Mankamenty przejść dla pieszych na drogach krajowych w zarządzie Generalnej Dyrekcji Dróg Krajowych i Autostrad

Audytorka Bezpieczeństwa Ruchu Drogowego

Warszawa, lipiec 2020 r.

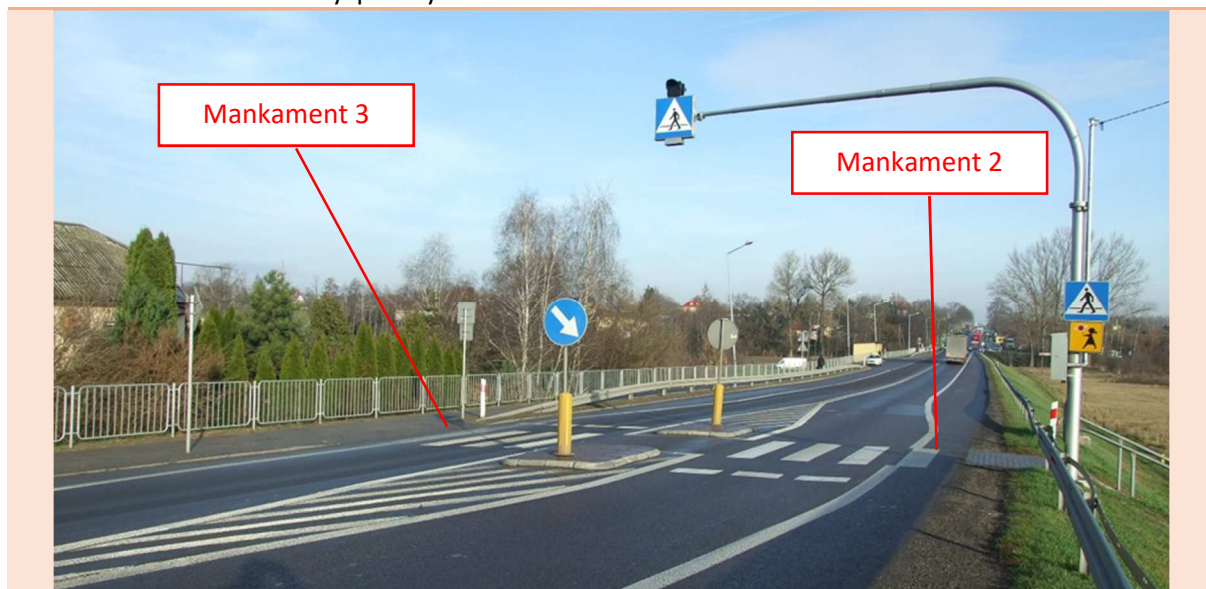
Mankamenty:

1. Brak oświetlenia przejścia,
2. Linie oznakowanie poziomego nachodzą na siebie.
3. Brak płytek ostrzegawczych dla niewidomych i niedowidzących, także na wyspie azylu.
4. Brak znaku D-6 nad jezdnią.

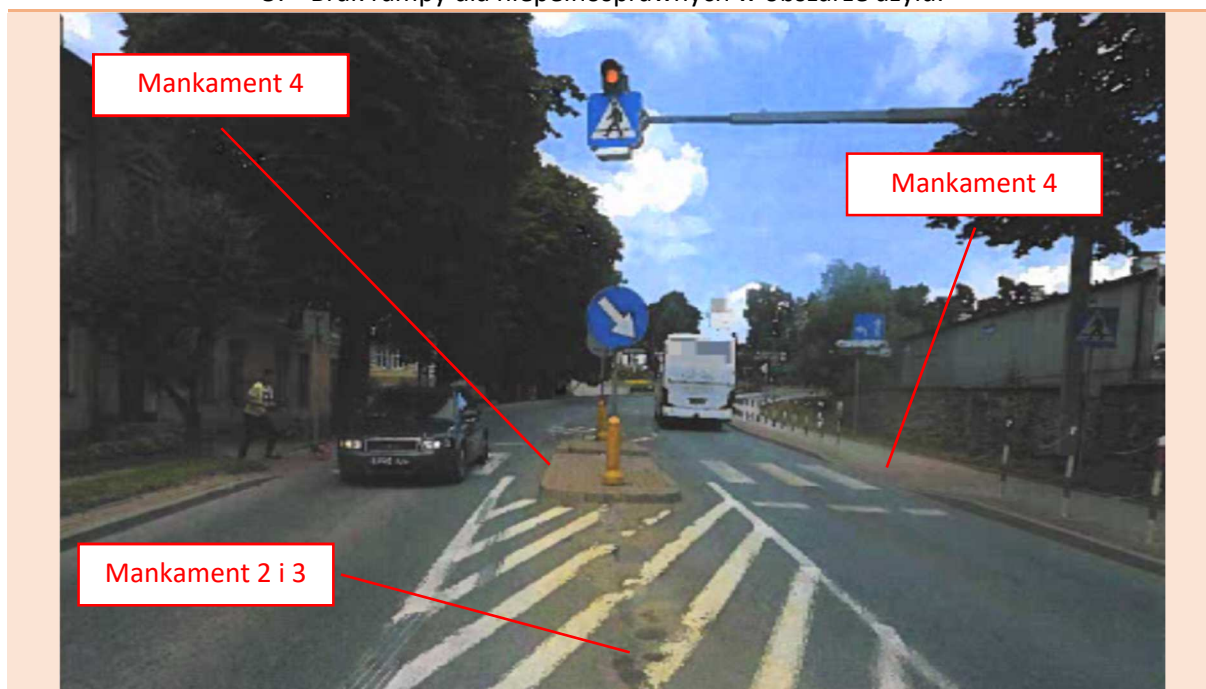
Mankamenty:

1. Brak oświetlenia przejścia,
2. Powierzchnia wyłączona z ruchu P-21 w złym stanie, przez co może być źle widoczna.
3. Ślady po stojącej wodzie w obrębie powierzchni P-21.
4. Brak płytek ostrzegawczych dla niewidomych i niedowidzących, także na wyspie azylu.
5. Brak rampy dla niepełnosprawnych w obszarze azylu.

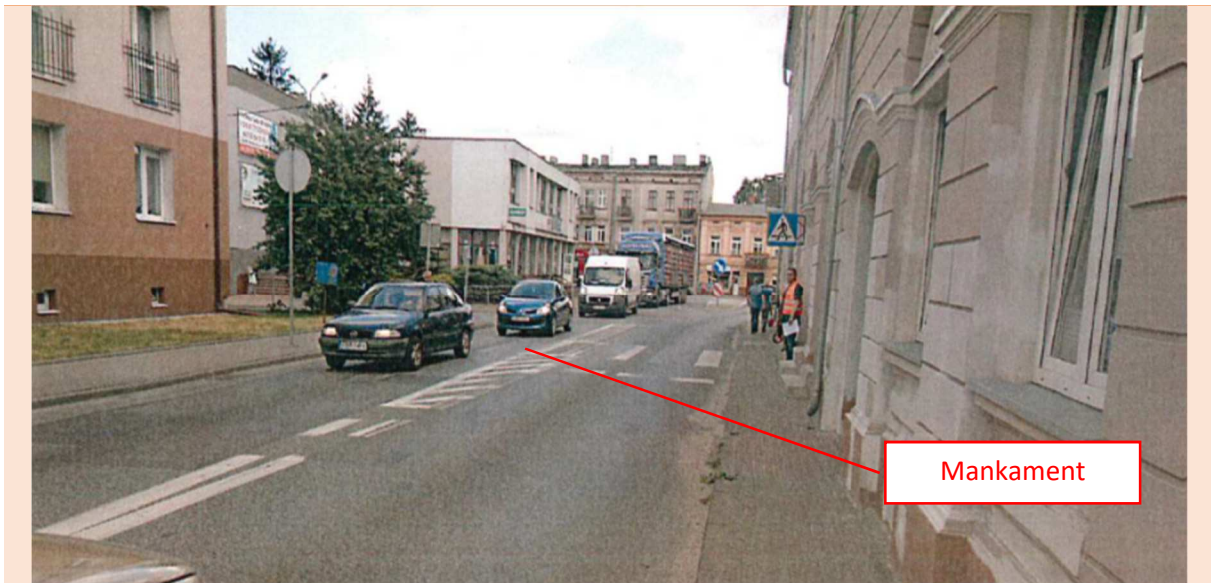
Mankamenty:

1. Powierzchnia wyłączona z ruchu nie chroni pieszego.
2. Brak możliwości ustawienia oznakowania pionowego i urządzeń BRD.
3. Powierzchnia wyłączona z ruchu o nieefektywnej szerokości, stwarzającej zagrożenie dla pieszego, który zatrzyma się na niej, w szczególności dla osób z wózkiem dziecięcym, osób niepełnosprawnych, osób starszych z wózkiem na zakupy itp.
4. Przejście dla pieszych jest zbyt długie.
5. Powierzchnia wyłączona z ruchu w złym stanie technicznym, niewidoczna.
6. Brak oświetlenia przejścia dla pieszych.

13.1.2 Przez pas wydzielony dla relacji skrętu w lewo

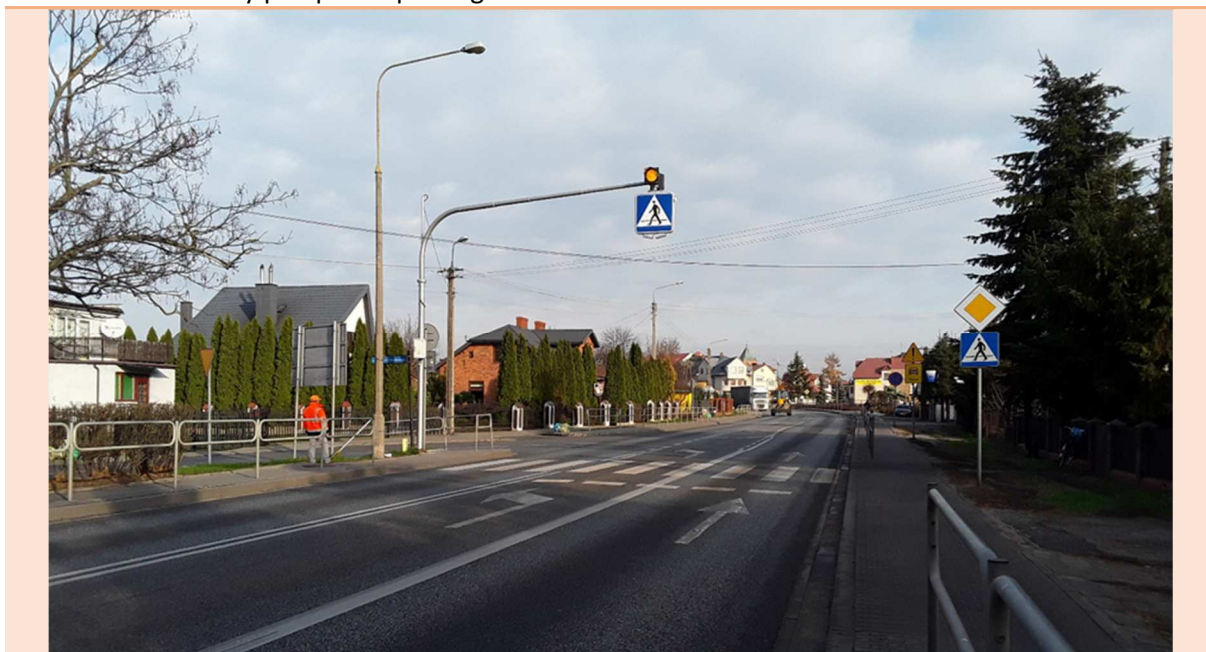
Mankamentem tego typu przejść jest przede wszystkim długość przejścia. Podobnie, jak w przypadku pasa dla relacji skrętu w prawo stwarza zagrożenie najechania na pieszego w przypadku wyprzedzania pojazdu skręcającego w lewo przez pojazd jadący na wprost. Kierowca jadący na wprost może mieć problem z oceną, czy kierowca skręcający zwalnia ze względu na manewr skrętu, czy zwalnia, by przepuścić pieszego.

Przejście dla pieszych przez trzy pasy ruchu powinno być wyposażone w znak D-6 umieszczony nad jezdnią. Przejście jest wtedy lepiej widoczne. Ponadto znaki stojące po prawej stronie mogą być zasłaniane przez pojazd jadący w tym samym kierunku. Powtórzenie znaku nad jezdnią powoduje, że oznakowanie przejścia jest widoczne.

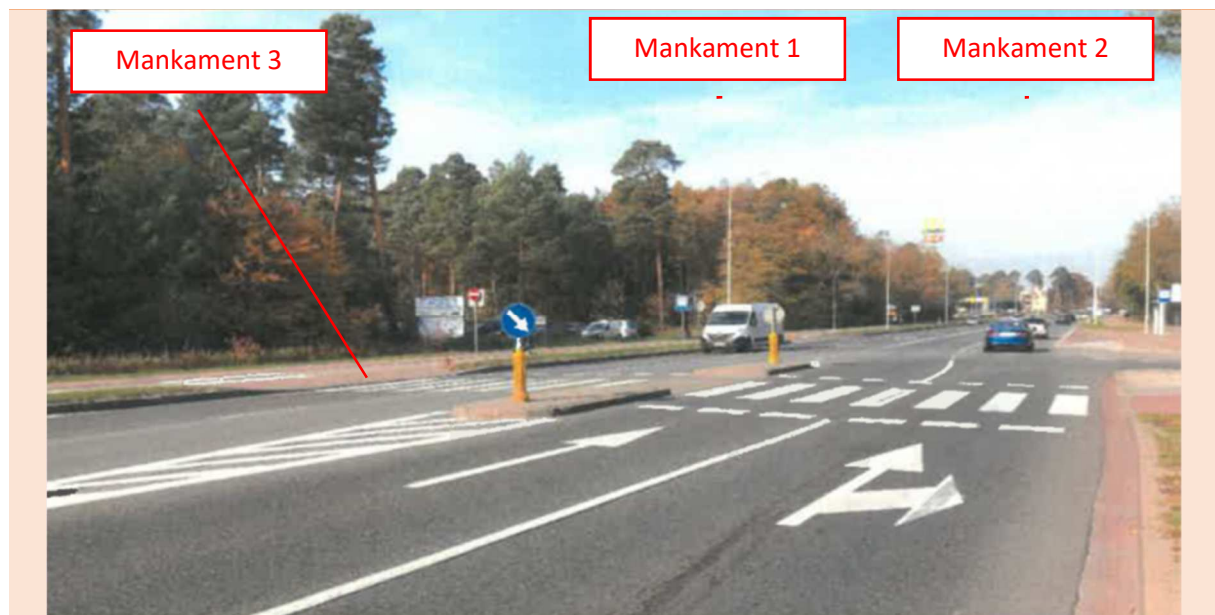
Mankamenty:

1. Brak znaków D-6 na wysięgniku nad jezdnią.

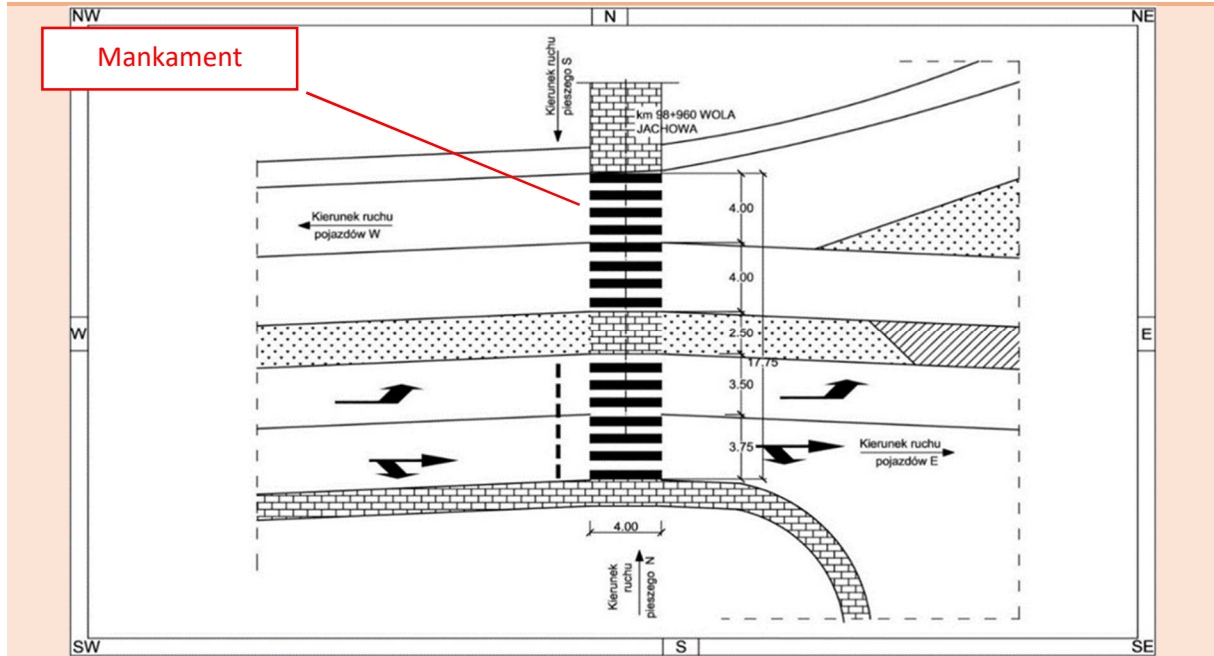
Przejście zlokalizowane w miejscu, gdzie pojawia się dodatkowy pas ruchu dla relacji w lewo. Przejście wydłuża się, funkcjonuje jak przejście przez dwa pasy ruchu w jednym kierunku.

Przejście zlokalizowane w miejscu, gdzie zanika pas ruchu. Przejście wydłuża się, funkcjonuje jak przejście przez dwa pasy ruchu w jednym kierunku. Zagrożenie najechania na pieszego przez pojazd skręcający w prawo z dużą prędkością, przy niekorzystnych warunkach widoczności (przejście zlokalizowane jest po wewnętrznej stronie łuku poziomego).

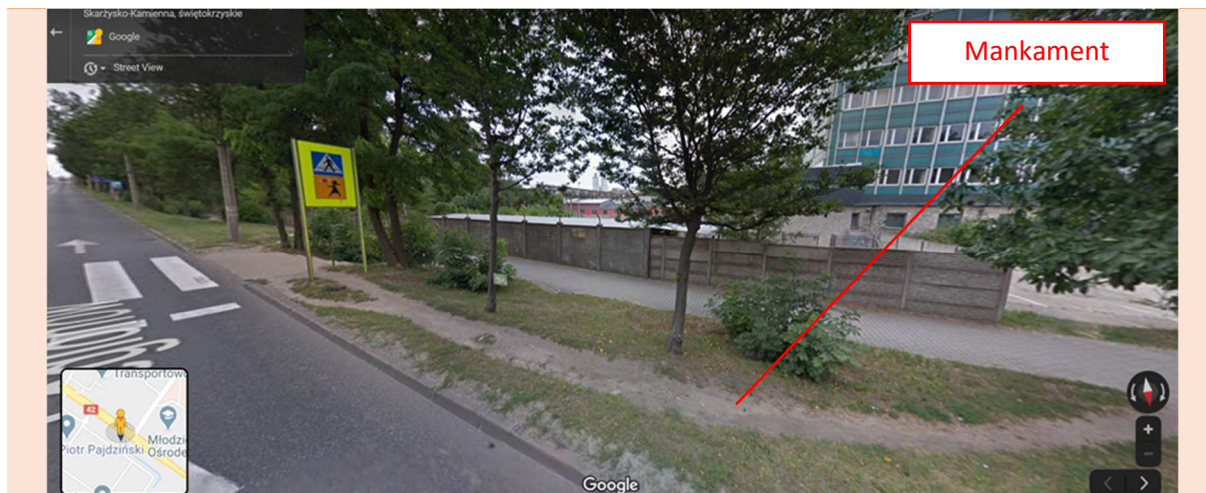
Poniżej przykład. Schody powodują, że dojście do przejścia nie jest efektywne i bezpieczne.

Piesi znaleźli sobie alternatywę, omijając nawet słupki konstrukcji wsporczej znaku pionowego.

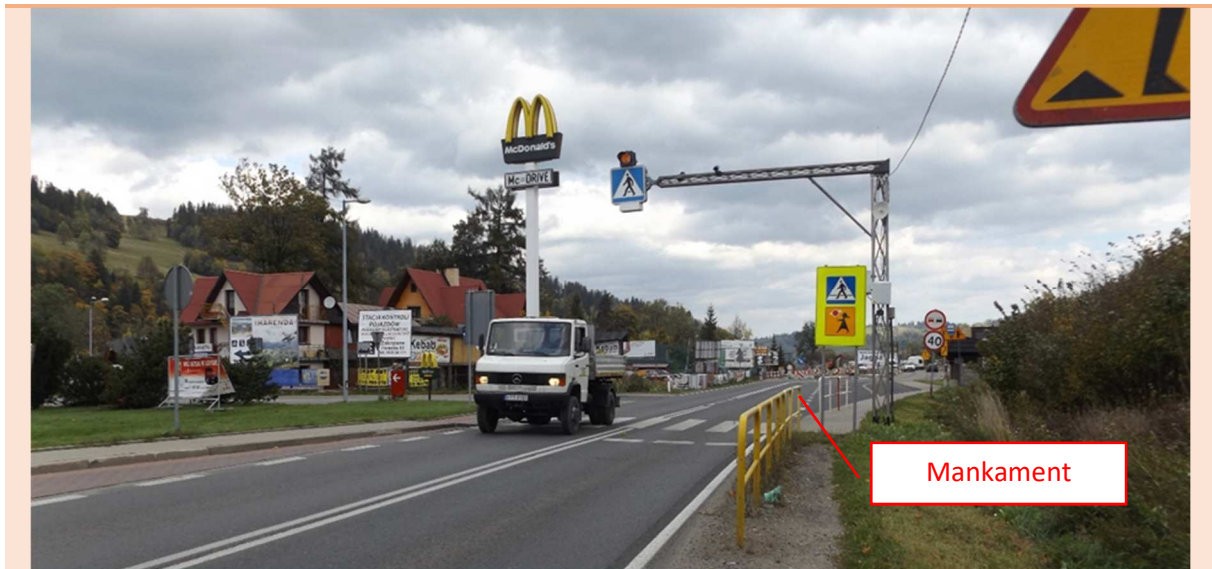
Pieszcy, szczególnie dziecko, nie jest widoczny. Kierowca nie ma szans na reakcję i dostosowanie prędkości do sytuacji, do decyzji pieszego o wkroczeniu na jezdnię.

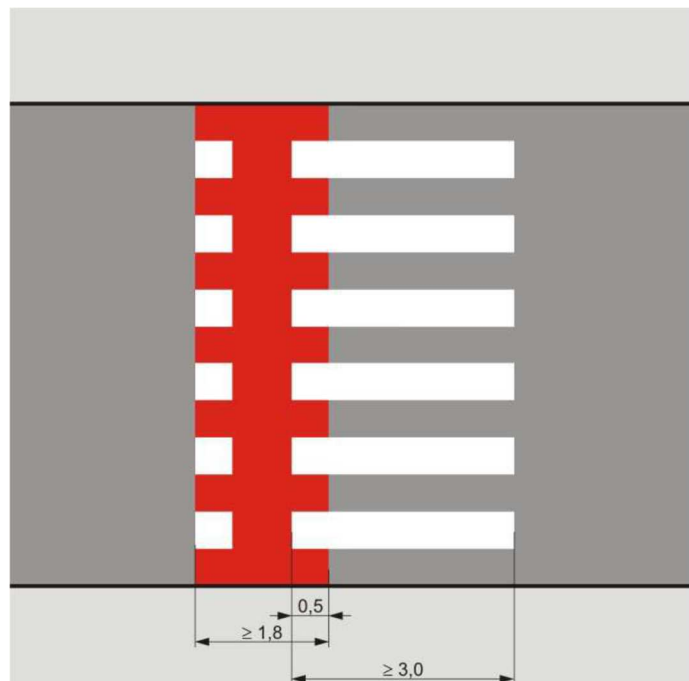
Mankamenty:

1. Przejazd rowerowy zlokalizowany od strony wlotu skrzyżowania, nie od strony tarczy skrzyżowania.
2. Strefa akumulacji jest zbyt mała. Nie pozwala na bezpieczne zatrzymanie się pojazdu przed przejazdem rowerowym/przejściem dla pieszych.

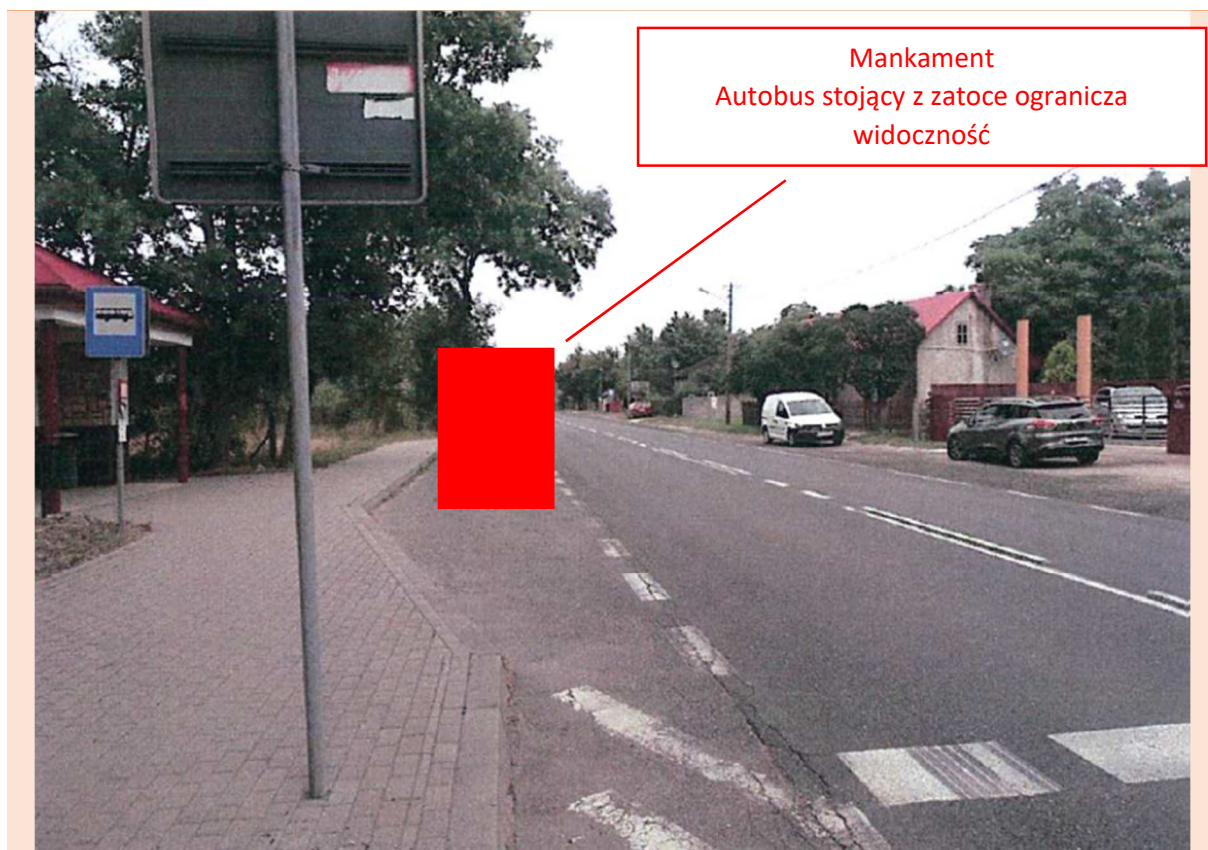
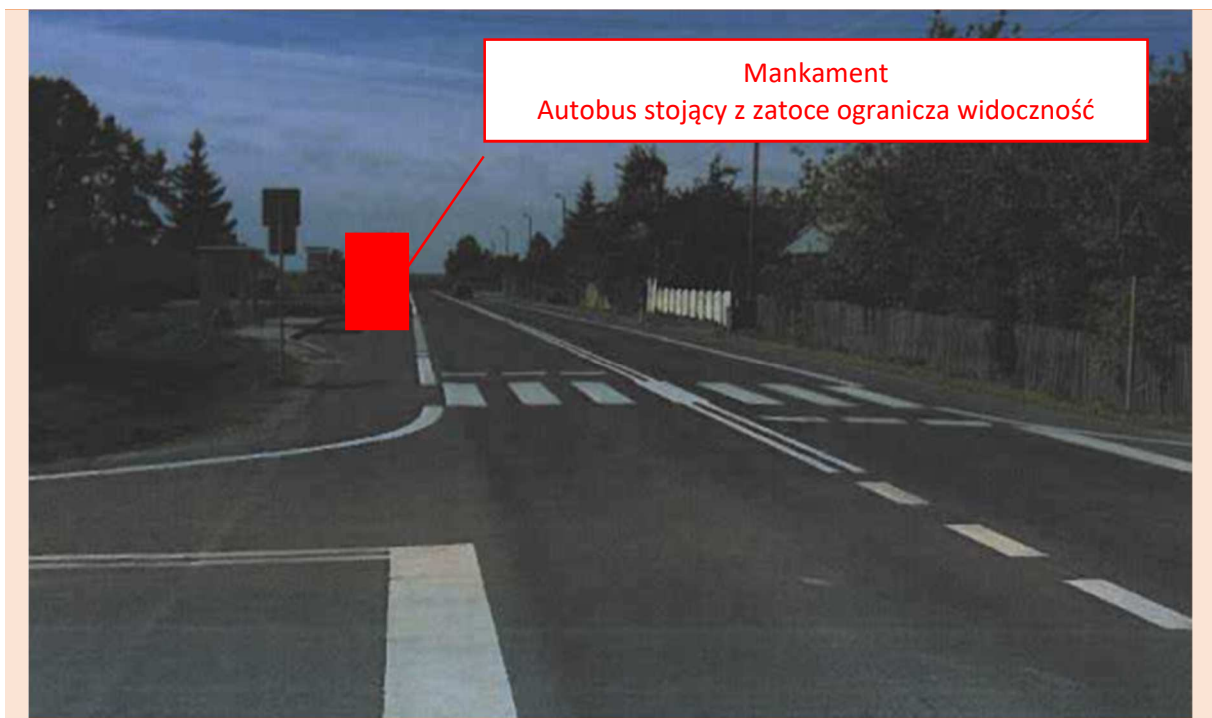
Lokalizacja zatoki autobusowej przed przejściem dla pieszych. Pieszy wychodzi na przejście dla pieszych za autobusu. Pieszy nie widzi zbliżającego się pojazdu, kierowca nie widzi pieszego wchodzącego na jezdnię lub czekającego na możliwość przejścia.

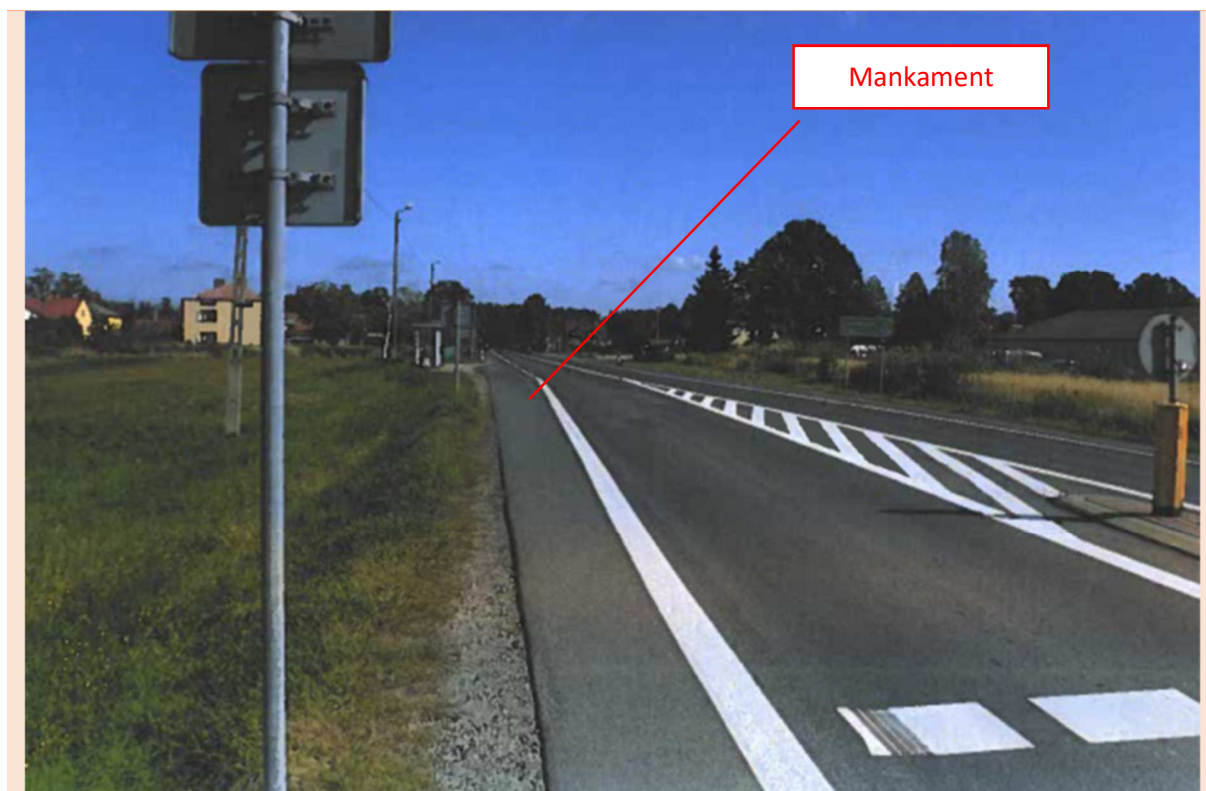
Lokalizacja przystanku autobusowego na pasie ruchu za przejściem dla pieszych w bezpośrednim sąsiedztwie przejścia. Pieszy nie widzi zbliżającego się pojazdu, kierowca nie widzi pieszego wchodzącego na jezdnię lub czekającego na możliwość przejścia.
